Deliberação CBH-AT nº 73 de 24 de julho de 2019

Aprova o Parecer Técnico sobre a compensação ambiental referente ao Condomínio Residencial Mombaça.

Parecer Técnico sobre a compensação ambiental referente ao Condomínio Residencial Mombaça

Figura 1: Localização da área do projeto do Condomínio Residencial Mombaça
Fonte: Documento apresentado pelo empreendedor (2019)

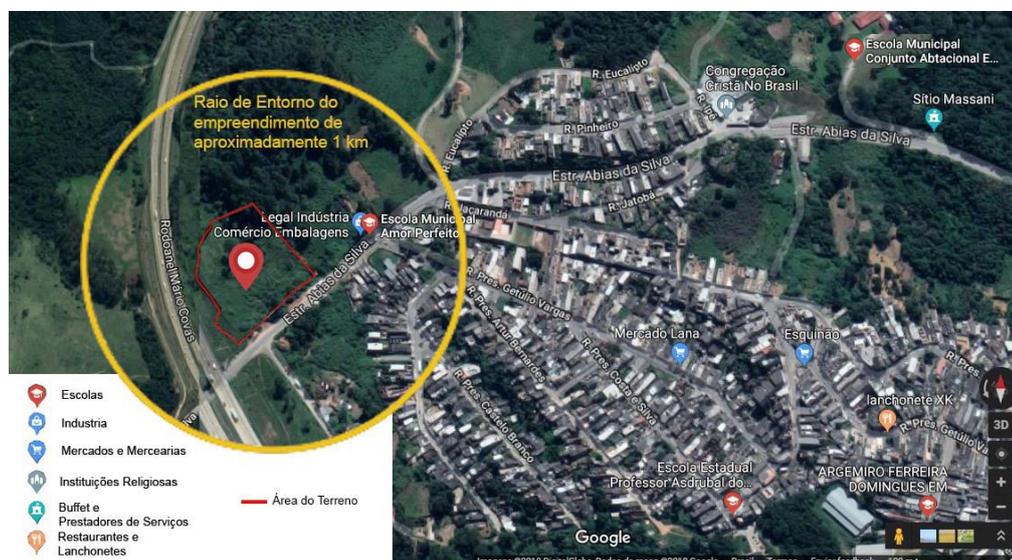
A área do Projeto do Condomínio Residencial Mombaça, está localizada na Estrada Abias da Silva, s/nº (altura do nº 4.000), no bairro Mombaça, em Itapeverica da Serra, próximo ao Jardim Analândia e ao Rodoanel Mario Covas; conforme indicado da Figura 1. Seu entorno apresenta-se antropizado, contendo escolas, comércios e rede
